改善箇所説明図

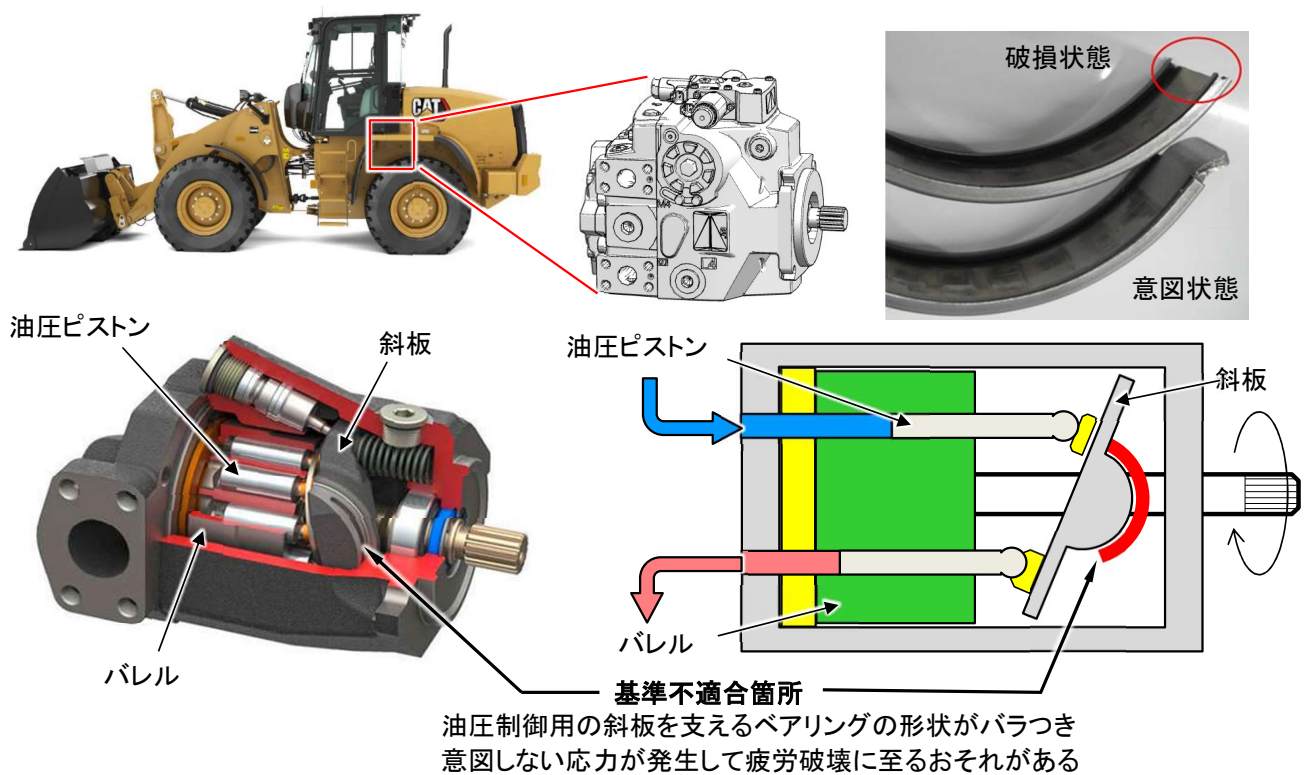
ショベルローダの走行用油圧ポンプにおいて、内部の斜板を支えるベアリングの形状にばらつきが大きいものがある。そのままの状態で使用を続けるとベアリングが破損し、走行用の油圧が意図通りに出力されなくなり、最悪の場合は走行ができなくなるおそれがある。

全車両、良品のベアリングを取り付けたポンプと交換する。

識別：改善実施済み車については、キャブ後面ガラス左下、又は、左支柱下に実施済みであることを示す旨のステッカーを貼付する。
